規格變更通知

φ 16mm 緊急遮斷用開關保護罩、緊急停止用按鈕開關銘版

茲因 φ 16mm 緊急遮斷用開關保護罩及緊急停止用按鈕開關銘版的形狀與材質有所變更，特此通知。

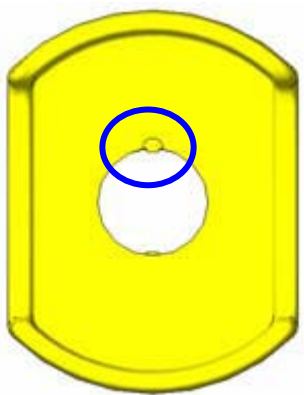
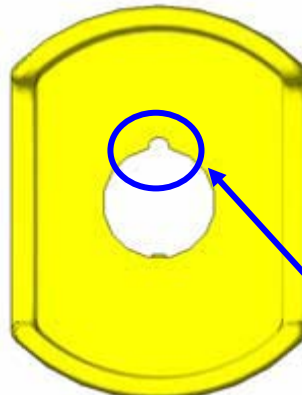
型號		變更前	變更後
XA9Z-KG1	形狀變更	 <正面>	 廢除突起部
	材質變更	 材質: 氯丁二烯 橡膠海綿	 材質: 腈基橡膠

如下表所示，爲了提高安裝時的便利性因而除去開關保護罩及銘版的防轉用的突起部。
另外，開關保護罩的密封墊圈的材質也有所變更。
因爲除去防轉用的突起部，所以就不再需要折斷突起部。

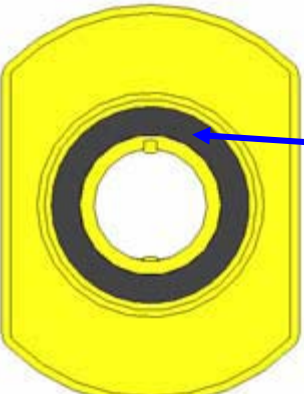
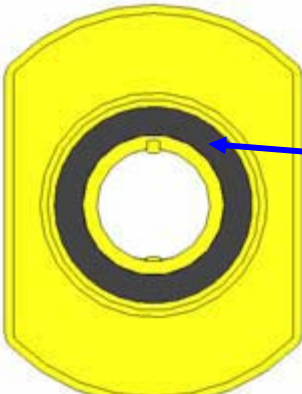
型號	變更前	變更後
HAAV4-0		
HAAV4-0-W		
HAAV4-27		
HAAV4-J27
